# Vannrelaterte skader langs E6 Biri - Otta

Befaring etter flom, mai 2013

Nr. 323

Figur 11: Skisse av tiltak på tegning GH009.

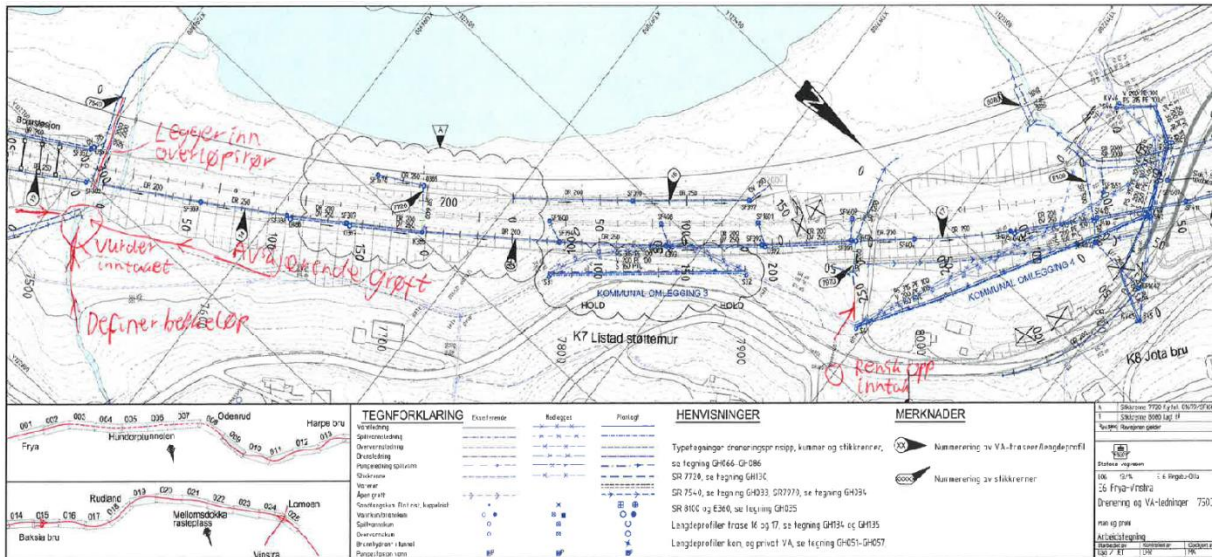
Den nye traséen til E6 krysser Kvikstadåa ved profil 7540 (tegning GH009). Nedstrøms for Fv403 har vannet overbelastet bekkeløpet og erodert kraftig enkelte steder. Vannet har ikke spredt seg over et veldig stort område, men ned mot jernbanen har det tydelig blitt dannet et nytt løp. Dette førte til utvasking av jernbaneoverbygningen. Også lengre oppstrøms var det stor erosjon, og ved dagens E6 hadde vannet tatt veg gjennom en gangkulvert da stikkrenna ble tettet. Vannet ble likevel holdt ganske godt samlet av bekkedalen ned mot Fv403. Like oppstrøms Fv403 tok vannet nytt løp og rant over vegen.

Her er det ved ny E6 planlagt en inntaksgrop og stikkrenner som føres helt nedenfor jernbanen. Ettersom vannet fra Odenrud også føres hit er dette inntaket veldig viktig. Størrelse og utforming på dette må vurderes ytterligere. Det legges inn overløpsrør for ekstra kapasitet ved gjentetting. Bekkeløpet fra Fv403 og ned må kanaliseres bedre og erosjonssikres. I tillegg bør det også gjøres tiltak i krysningen av fylkesvegen og dagens E6 .

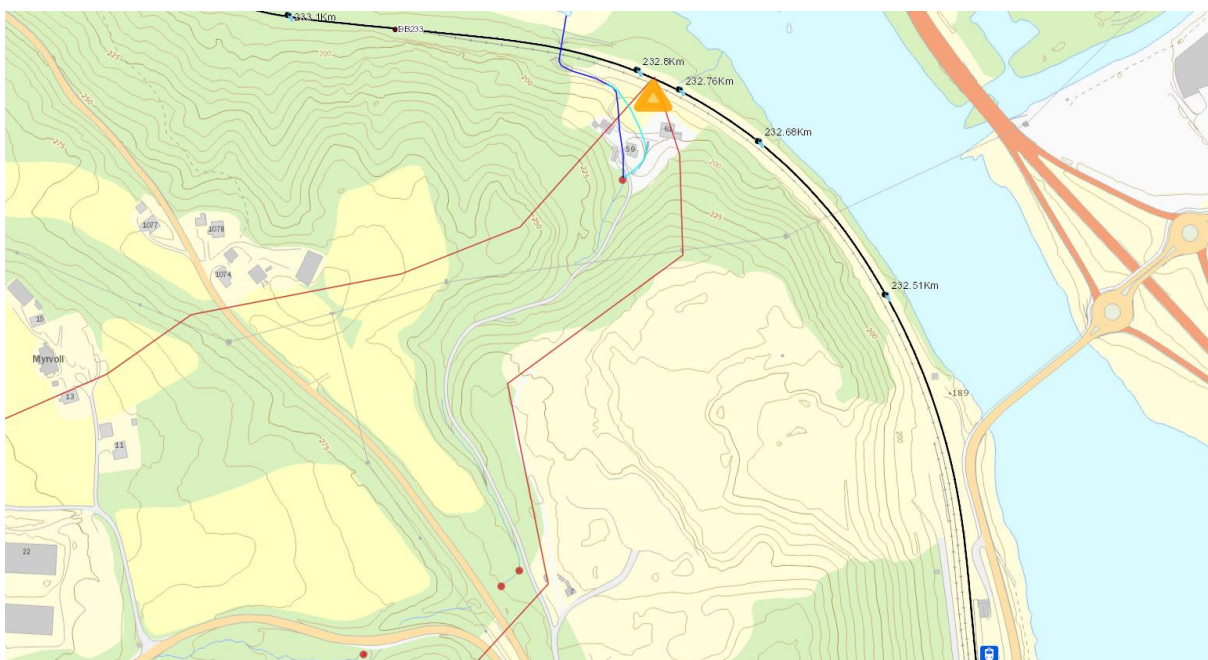
- Energidreper bør konstrueres langs drengroftene, slik at vannet ledes i lavere hastighet. Små demninger bør bygges ved stikkrenne slik at vannet går gjennom disse i stedet for å renne forbi.

- Innenfor bekkens feltgrense bør det etableres et stort sedimentasjonsbasseng i forkant av der bekken går under de to Kvitfjellveiene. Dette vil også beskytte nedstrøms dreneringssystem mot den høyeste vannføringen under flomtoppen. Dette er særlig viktig i små felt med rask respons.

- Terrenget er svært bratt mellom veiene, så konstruksjon av tiltak vil sannsynligvis være upraktisk både med tanke på oppføring og vedlikehold. Vannet får stor hastighet når det kommer ut av stikkrenna under den nederste Kvitfjellveien, og det anbefales derfor at det konstrueres et fordrøyningsbasseng med energidreper der.

- Ved bekkelukkinger bør det åpnes før røret når lågen, for å unngå oppstuvnings om forplanter seg oppstrøms ved kraftig flom. Dersom dette ikke er mulig bør det lages alternative løp som drenerer ut i ufarlige områder oppstrøms for lågen.
